PLANEUR "JAVELOT" WA 21

INFORMATION TECHNIQUE N° 4

OBJET : Renforcement du bordé inférieur de GOUVERNE de DIRECTION

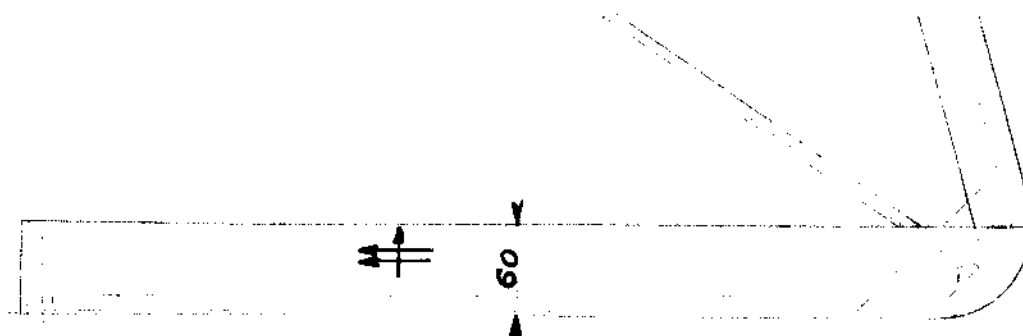
Lors d'une réparation ou lorsque se manifeste la nécessité d'un réentoilage de la gouverne de Direction, on pourra renforcer le bordé de la gouverne en remplaçant la bande de contreplaqué ép. 8/10 largeur 40 par une bande contreplaqué 16/10 Bouleau largeur 60.

(suivant croquis ci-dessous)
